2.この競技課題図面において、下記のような要望があれば記入してください。

●この競技課題デザインとして修正したほうがもっと良い課題になると感じる場所

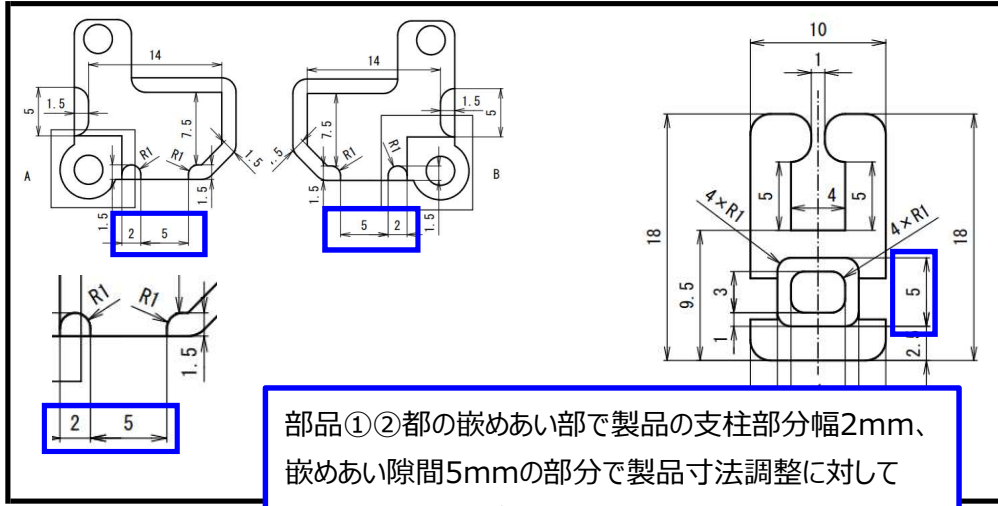
部品①②都の嵌めあい部で製品の支柱部分幅2mm、嵌めあい隙間5mmの部分で製品寸法調整に対してカッター径で寸法が決まってしまう為、2mm→2.5mm、5.0mm→4.5mmなどで、寸法調整しやすい形状を提案します。
